Nummer: 24bij05401

Staat van wijzigingen Bestemmingsplan Algemene herziening Borne, Hertme, Zenderen, herziening De Horsten

Wijzigingen naar aanleiding van zienswijzen

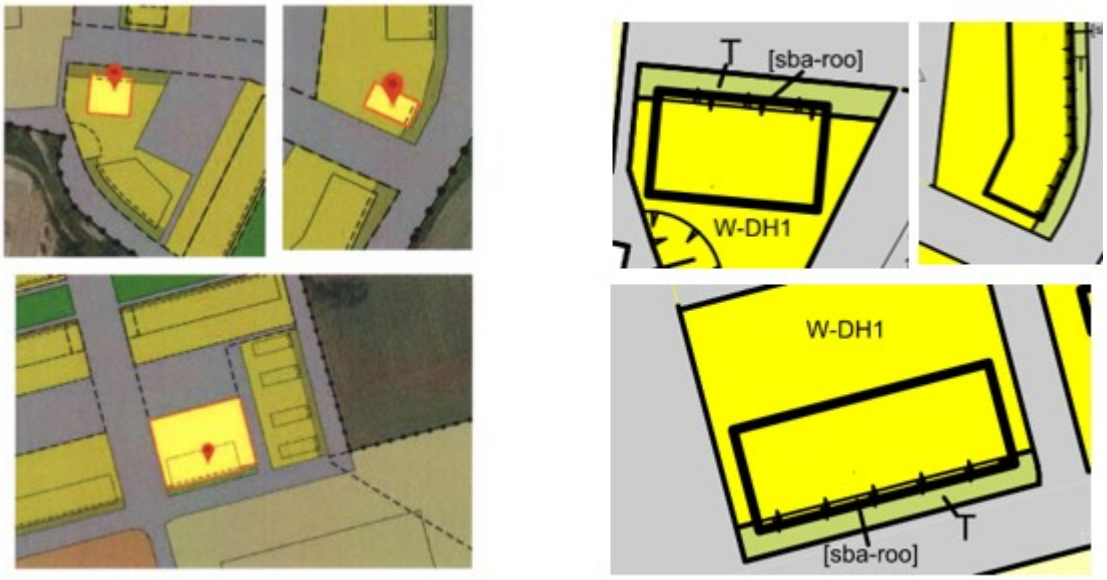
- Artikel 10.2.1 onder f is toegevoegd:
  de voorgevellijn verspringt ter plaatse van de aanduiding 'specifieke bouwaanduiding - sprong rooilijn', maximaal om de twee woningen, met minimaal 1 meter, gemeten vanaf de middelste twee woningen waarbij de twee noordelijke woningen 1 meter naar voren worden gebouwd en de twee zuidelijke woningen 1 meter naar achteren worden gebouwd;

- Door te toevoeging van artikel 10.2.1 onder f is de verbeelding aangepast:

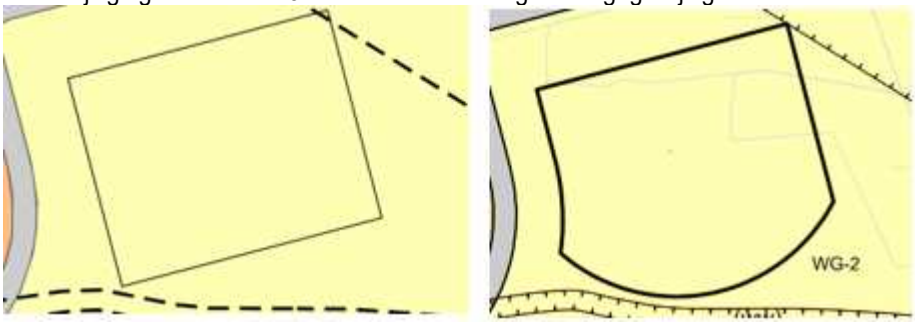
- De begrenzing van een aantal bouwvlakken zijn uitgebreid:

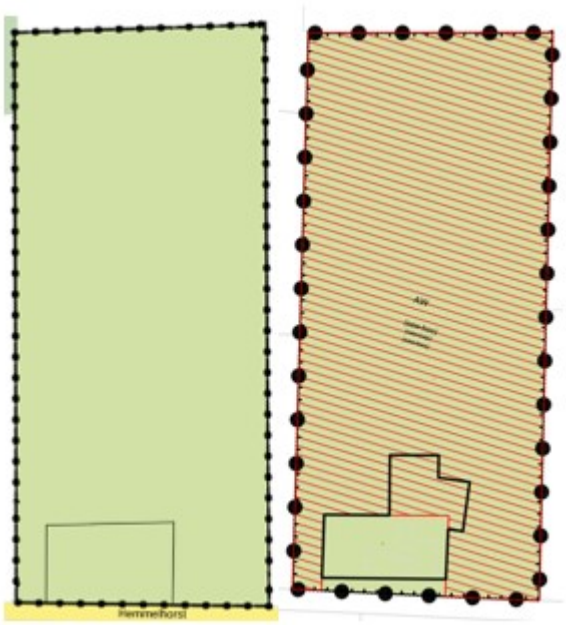
- Artikel 10.2.1.k is aangepast
  De breedte van tussenpaden is aangepast naar 2,4 meter
- Artikel 13.2. is herschreven naar:
  13.2.1 Hoofdgebouwen
    - Voor het bouwen van hoofdgebouwen gelden de volgende regels:

a. hoofdgebouwen worden uitsluitend binnen het bouwvlak gebouwd;
      b. de woningen mogen uitsluitend gestapeld worden gebouwd;
      c. binnen het bouwvlak mogen twee woongebouwen gebouwd worden waarvan een woongebouw met een maximum bouwhoogte van 17 meter en een woongebouw met een maximum bouwhoogte van 20 meter;

d. de bovenste bouwlaag van ieder woongebouw mag voor maximaal 60% bebouwd worden;
      e. een woongebouw heeft een minimale afmeting van 400 m² en een maximale afmeting van 625 m²;

- Door wijziging van artikel 13.2.1 is de verbeelding als volgt gewijzigd:

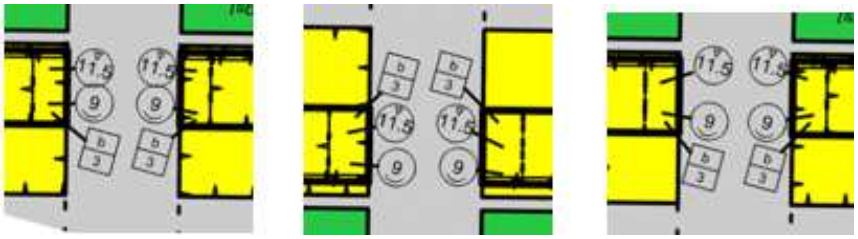
- Het perceel aan de Hemmelhorst 13 en 13a is gewijzigd. Daarin is het bouwvlak aangepast en is er een uitsterfregeling toegevoegd.
